HENVENDELSER MODTAGET I HØRINGSPERIODEN

FORSLAG TIL LOKALPLAN TUNNELFABRIKKEN

Offentlig høringsperiode fra den 6. december 2021 til den 31. januar 2022

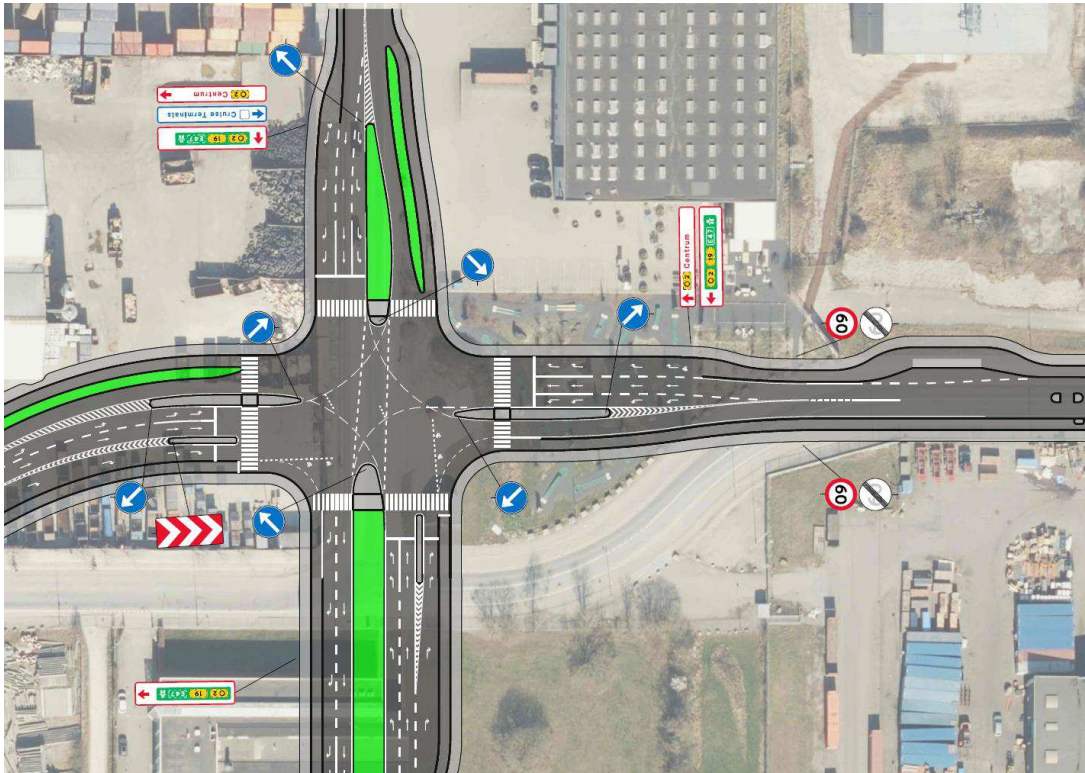
Som en del af Nordhavnstunnel-projektet ombygges krydset Baltikavej/Kattegatvej/Oceanvej, som er den sydvestlige afgrænsning af lokalplanområdet. Den østlige del af det ombyggede kryds ligger inden for det område, som lokalplanen for Tunnelfabrikken omfatter, jf. nedenstående udsnit af projekttegning.

Arbejdet med at ombygge krydset, som er indeholdt i tunnelentreprisen, forventes igangsat primo 2025. Det nye kryds forventes taget i anvendelse et stykke tid før – eller samtidigt med – ibrugtagningen af tunnelen. De 2 busstoppesteder på Baltikavej lige vest for Kattegatvej flyttes til nordsiden af Oceanvej, hhv. østsiden af Kattegatvej som led i ombygningen af krydset. Busstoppestedet på Oceanvej udføres med en buslomme og en busperron, som vil komme til at ligge inden for det område, som lokalplanen omfatter. Busstoppestedet på Kattegatvej bliver etableret på det eksisterende vejareal uden buslomme og busperron. Busstoppesteder fremgår af tegningen. *Arealer, der er nødvendige for ombygning af krydset, er endnu ikke eksproprieret.*
